**AVIS RELATIF À LA PROTECTION
CONTRE LES EVENTUELS EFFETS NOCIFS ET NUISANCES
PROVOQUÉS PAR LES RAYONNEMENTS NON IONISANTS
GÉNÉRÉS PAR DES ANTENNES ÉMETTRICES STATIONNAIRES**

Commune : YVOIR - Exploitant : CITYMESH

Référence exploitant : NR06814_A

Rapport n° 1583 / 2025

Figure 1 : Vue en plan des lieux de séjour et des points de contrôle

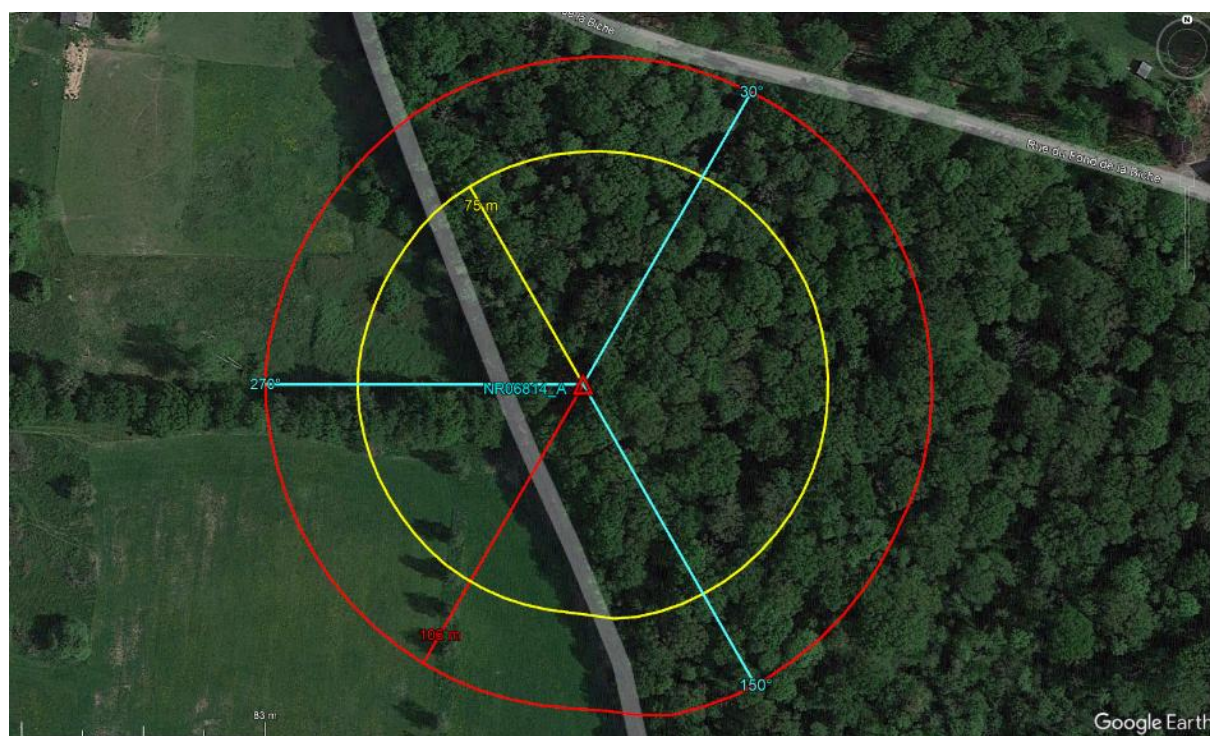
- le numéro du point de contrôle repris sur un des plans de la figure 1;
- le numéro du LS dans lequel se trouve le point de contrôle de la 1^{ère} colonne ;
- l'atténuation d'obstacle prise en compte pour le calcul de l'indice d'exposition dans le LS ;
- le résultat du calcul de l'indice d'exposition.

N° point de contrôle	LS	Atténuation (dB)	Indice d'exposition relatif à la limite par installation IE_i
Aucun lieu de séjour ne se trouve dans la zone où la limite d'immission pourrait être atteinte

En ce qui concerne les antennes de l'installation mentionnées dans le tableau 1, la distance maximale à laquelle la limite pourrait être atteinte, à l'extérieur, est égale à 96,1 m. S'il n'y a pas de LS à une distance inférieure, les antennes respectent forcément la limite d'immission.

Dans le cas des LS situés à l'intérieur des bâtiments, une atténuation d'obstacle est prise en compte et il en résulte que la distance maximale à laquelle la limite pourrait être atteinte se réduit à 68,4 m.
